Pytanie nr 2: Hala istniejąca (w osiach 14-G – 14-E/14-1 – 14-17): Proszę o potwierdzenie, że okrągłe otwory wentylacyjne, które znajdują się w ścianach zewnętrznych pomieszczeń piwnicy wzdłuż osi 14-G (ul. Świącickiego) mogą zostać zamknięte w związku z planowanym zasypaniem studzienek wentylacyjnych i nie przewiduje się wykonania zamiennego doprowadzenia powietrza do tych pomieszczeń.

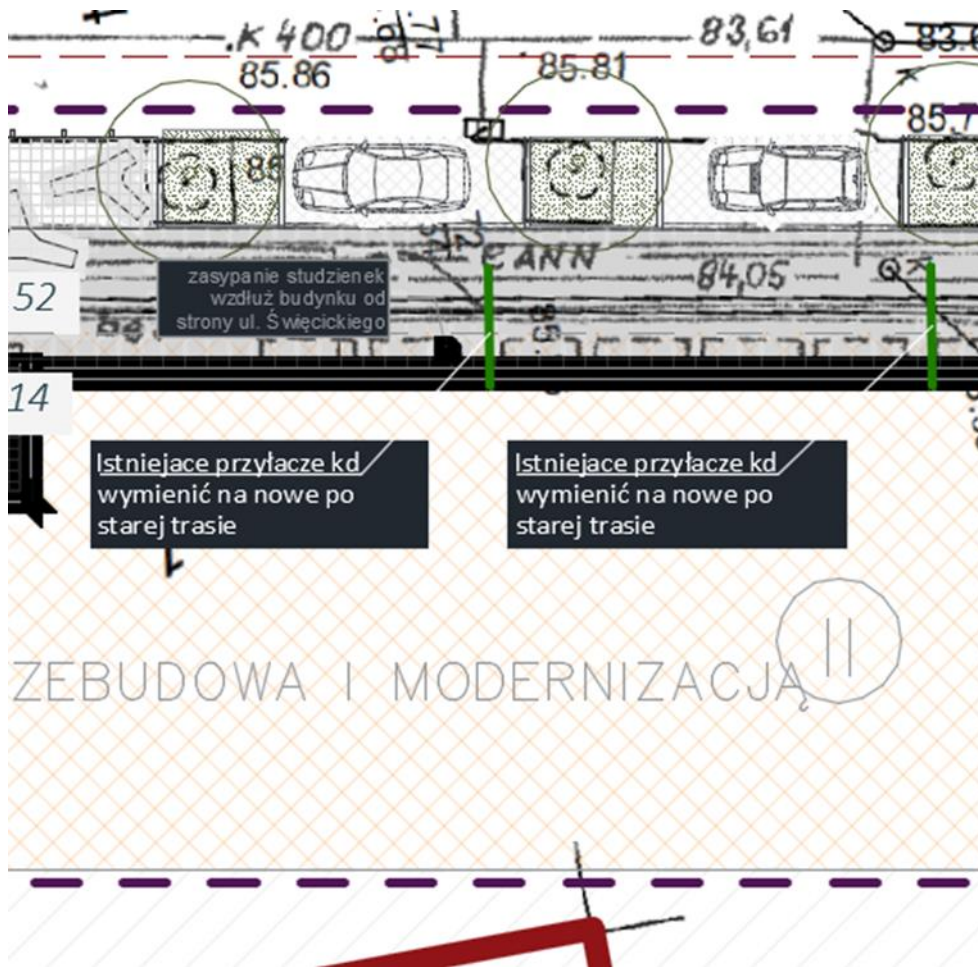
Pytanie nr 36: Czy pozycja przedmiaru nr. 10.1.1 Zasypanie studzienek wzdłuż budynku od strony ul. Świącickiego dotyczy jednej studzienki zaznaczonej na rysunku 484_20_IS_PZT_001_01.04.2021 (fragment rysunku poniżej)?

Odpowiedź na pytanie nr 36: Zamawiający informuje, że prace związane z przebudową ulicy Świącickiego są poza zakresem obecnego postępowania.

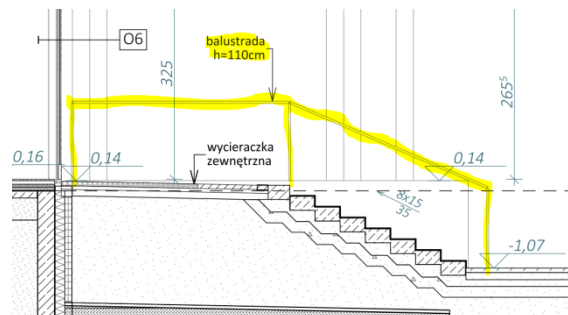
Pytanie nr 136: Dotyczy balustrad – proszę o informację, jaki rodzaj balustrad należy przyjąć do wyceny dla wymienionych lokalizacji:

- c. wejście do budynku od strony ul. Grunwaldzkiej – oś 2/C-D oraz 2/F-G

Odpowiedź na pytanie nr 136: Balustrada stalowa, malowana proszkowo na kolor K1, Z płaskowników 20x50mm wg detalu D21.

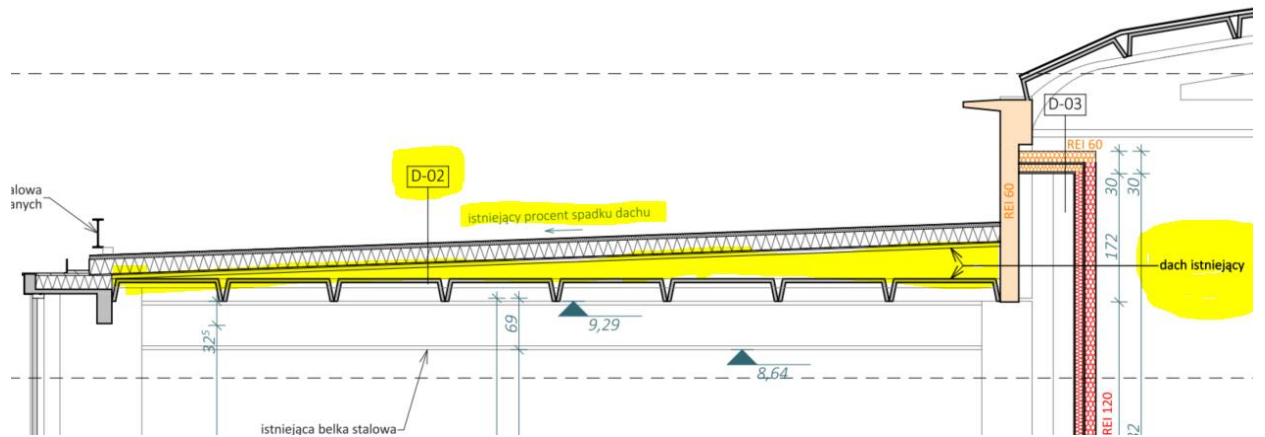
Pytanie nr 138: Dotyczy dachu nad istniejącą halą – proszę o potwierdzenie, że nowe warstwy dachowe dachu D-02 (czyli papa paroizolacyjna, styropian EPS gr. 25cm, membrana) mają być wykonane na istniejącym pokryciu, bez rozbiórki istniejącego pokrycia. Poniżej screen pokazujący „dach istniejący” oraz „istniejący spadek dachu”.

Odpowiedź na pytanie nr 138: Zamawiający potwierdza.

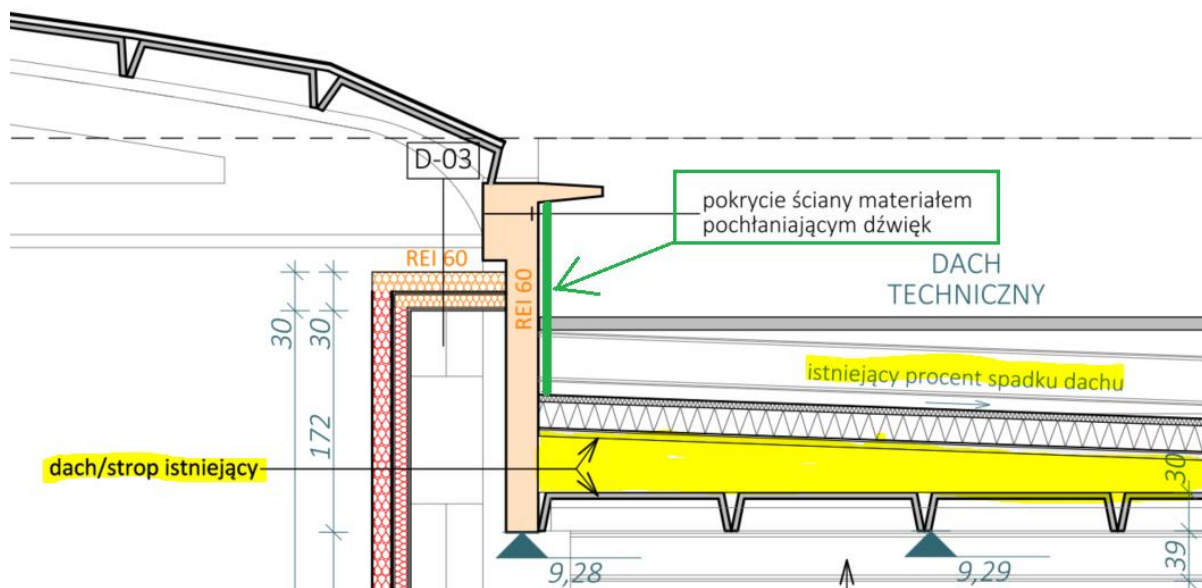
Pytanie nr 140: Dotyczy dachu technicznego – proszę o potwierdzenie, że materiał pochłaniający dźwięki ma być zastosowany jedynie na fragmencie ściany oznaczonym zielonym kolorem na screenie poniżej. Tym samym materiał ten nie zostanie wprowadzony w obszar istniejących warstw dachowych i nie będzie zastosowany w obszarze gzymsu. Jeśli przebieg położenia tego materiału ma być inny to proszę o szczegółowy detal.

Odpowiedź na pytanie nr 140: Zamawiający potwierdza.

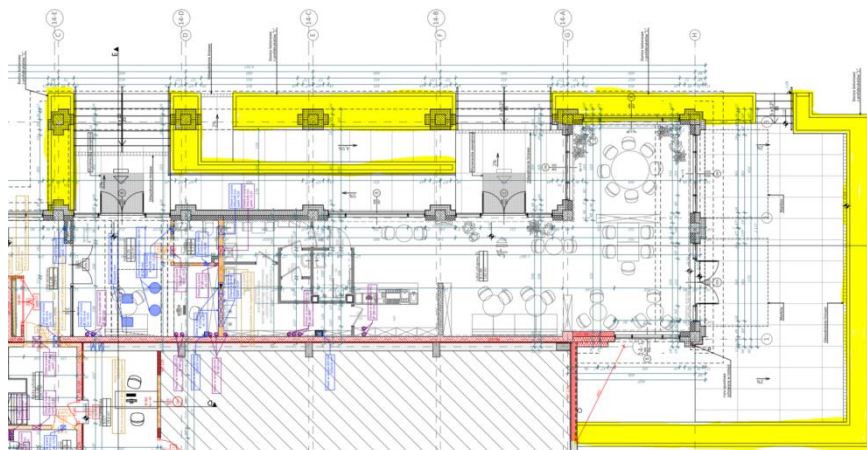
Pytanie nr 144: Dotyczy PZT – zakres pokazany na rysunku PZT do PB i do PW się różni. Na rysunku PZT z projektu wykonawczego brakuje zakresu robót dotyczących obszaru ul. Święcickiego (w tym: rozbiórki nawierzchni, wykonanie nowych nawierzchni chodnika i miejsc postojowych, krawężniki, mała architektura – siedziska i stojaki rowerowe, zasypanie studzienek wzdłuż ul. Święcickiego, zasypanie schodów). Jednocześnie PW nie zawiera branży drogowej. Proszę zatem o potwierdzenie, że ten zakres ma być wyłączony z zakresu oferty.

Odpowiedź na pytanie nr 144: Zamawiający informuje, że prace związane z przebudową ulicy Święcickiego są poza zakresem obecnego postępowania.

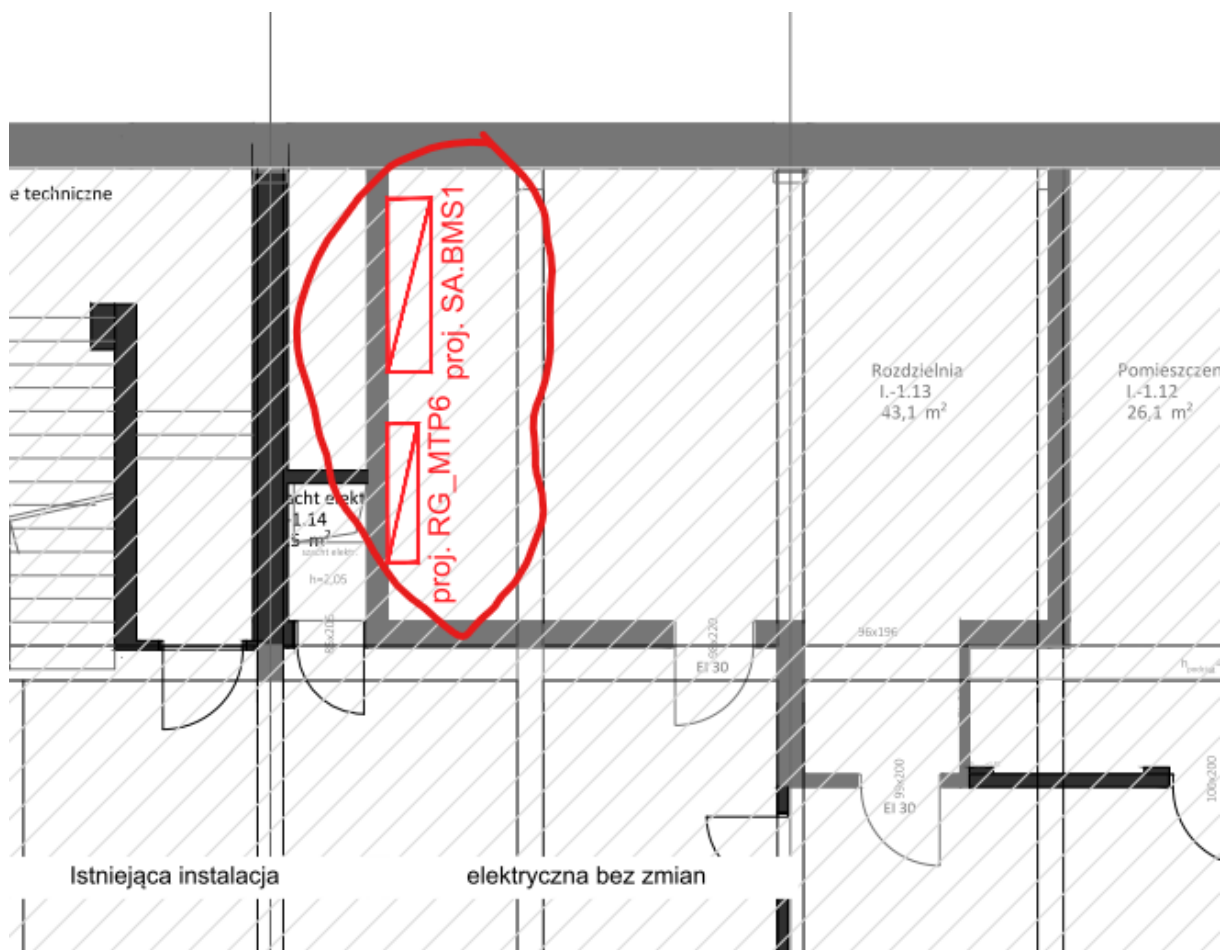
Pytanie nr 189: Prosimy o potwierdzenie, że istniejąca dwukondygnacyjna część w osiach 14.7 -14.8 jest przeznaczona do rozbiórki- podczas wizji lokalnej Inwestor twierdził, że ta część pozostaje bez zmian.

Odpowiedź na pytanie nr 189: Wskazana część jest przeznaczona do rozbiórki.
